Recueil des avis issus de la consultation auprès des ministères et organismes

Projet : Projet éolien Des Neiges – Secteur Charlevoix sur les territoires de la ville de Baie-Saint-Paul et de la municipalité de la paroisse de Saint-Urbain

Numéro de dossier : 3211-12-243

Figure 1 : Indice de qualité de l'habitat dans l'aire de répartition du caribou forestier de Charlevoix, estimée à partir d'une fonction de sélection des ressources (RSF) chez les caribous munis de colliers téléométriques entre 2004 et 2022.

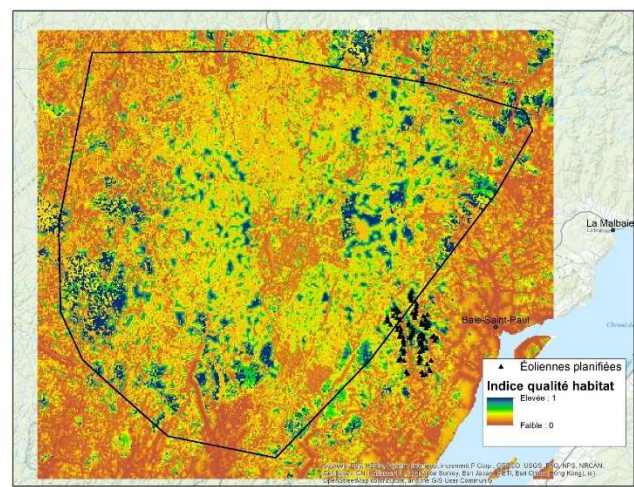
Une analyse multicritère, intégrant à la fois l'utilisation documentée du secteur par les caribous et un indice de qualité de l'habitat pour ceux-ci, démontre que l'habitat du secteur visé par le projet Boralex, secteur des Neiges, est d'importance moyenne à élevée pour le caribou de Charlevoix, ce qui est rare et donc important à conserver tel quel (Figure 1). L'habitat qui sera impacté par ces éoliennes est constitué de hauts plateaux de 800 m d'altitude et plus. Il s'agit d'habitat recherché par les caribous (Figure 2). L'analyse multicritère permet de mettre en lumière que le secteur touché par ce projet est de qualité variant entre 5 et 7 (10 étant le maximum). Considérant l'état général de l'habitat, les secteurs dont la cote est de 5 et plus sont considéré de bonne qualité. De plus, avec les changements climatiques à venir et la modification de la composition et la structure forestières issue du déboisement, ces hauts plateaux risquent de devenir des refuges d'importance pour cette espèce.

Figure 2 : Analyse multicritère visant à documenter le niveau d'importance de parcelles d'habitat pour le caribou forestier de Charlevoix. L'analyse multicritère intègre l'utilisation documentée du secteur par les caribous et un indice de qualité de l'habitat (RSF) pour la période 2004-2022

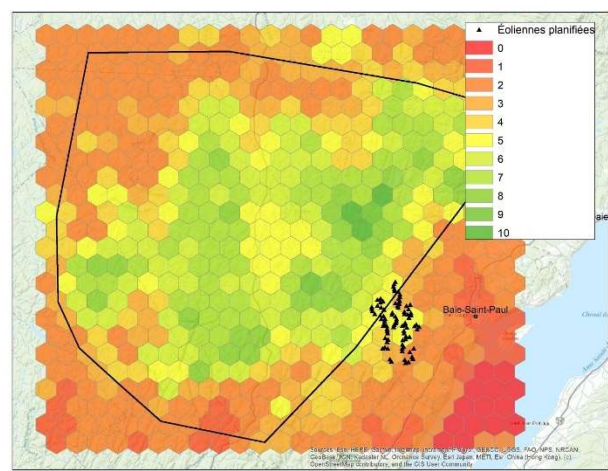
L'étude des données téléométriques des caribous doit être faite à un niveau macroscopique. L'analyse des données téléométriques précises n'est pas recommandée afin de minimiser l'impact du projet. D'abord, seule une très faible portion de la population de caribous forestiers de Charlevoix était munie de colliers téléométriques. Les mouvements et les patrons d'utilisation de l'habitat documentés au cours de la période récente ne sont pas représentatifs de ceux de la population dans sa totalité. De plus, l'étude de ces données requiert une connaissance fine de l'écologie de l'espèce et des particularités de cette population, une expertise que peu détiennent. Les caribous sont

actuellement dans des installations de garde en captivité. Nous ne pouvons prévoir avec précision les secteurs qui seront utilisés lors de leur remise en liberté, les données télémétriques passés ou récentes n'étant pas garantes de l'avenir. Finalement, l'aire de répartition de la population de Charlevoix a été délimitée avec une grande précision et avec une approche scientifique à jour et reconnue. Elle constitue la meilleure représentation de l'utilisation du territoire par le caribou de Charlevoix.
